工程指示 / 要求簡箋(E.I.)

工程指示編號：EI/ 2728 /20 修改版次：A  
 工程編號：J851 工程名稱：青衣明翹滙  
 工程項目：露台欄河大貨玻璃生產  
 收件人：Maggie Lo 發件人：Joe Chan 日期：3/12/20

美特鋁質有限公司 MIDI Aluminium Fabricator Ltd.				工程號 J851 地盘 青衣190	類別 制圖 W. E. X	物料號 - 圖號 GL01
修改 A 日期 24/09	-	-	採用工廠 材料颜色 -	地盤 <input checked="" type="checkbox"/> 图纸名称 玻璃加工图 材料 GLASS	復核 - 批准 -	數量 - 單件重量 - (KG)

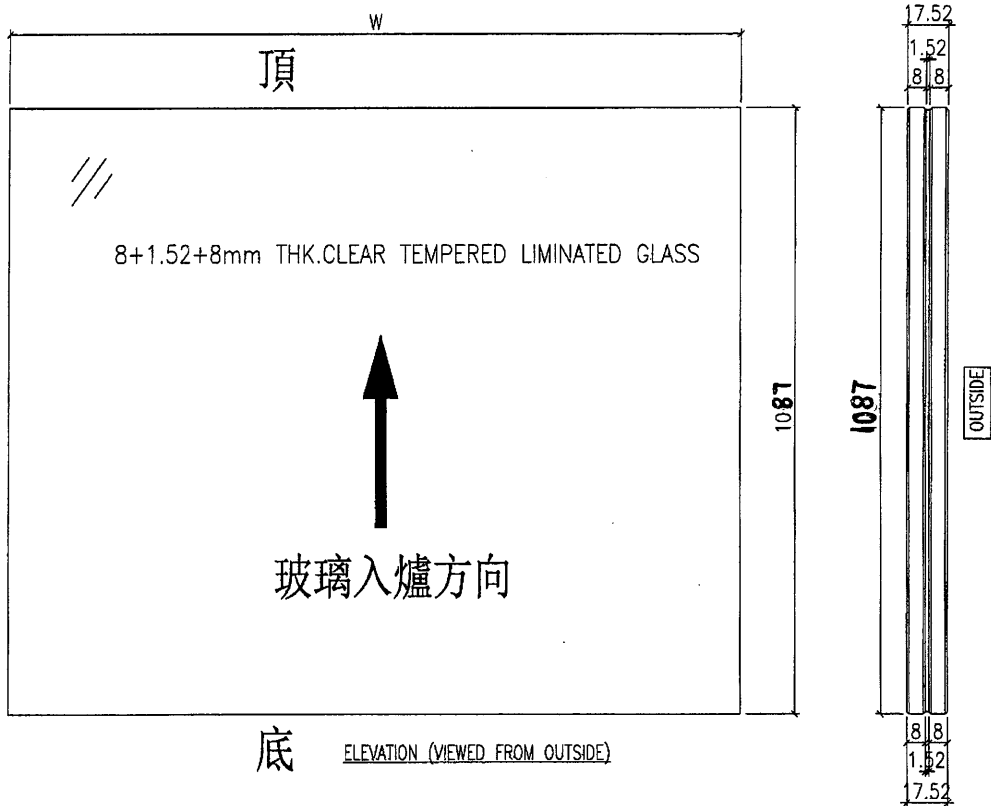
- 請按 BS EN 14179-1:2016 標準做 Heat Soak Test .

更正：GL 08 總量是 54 件
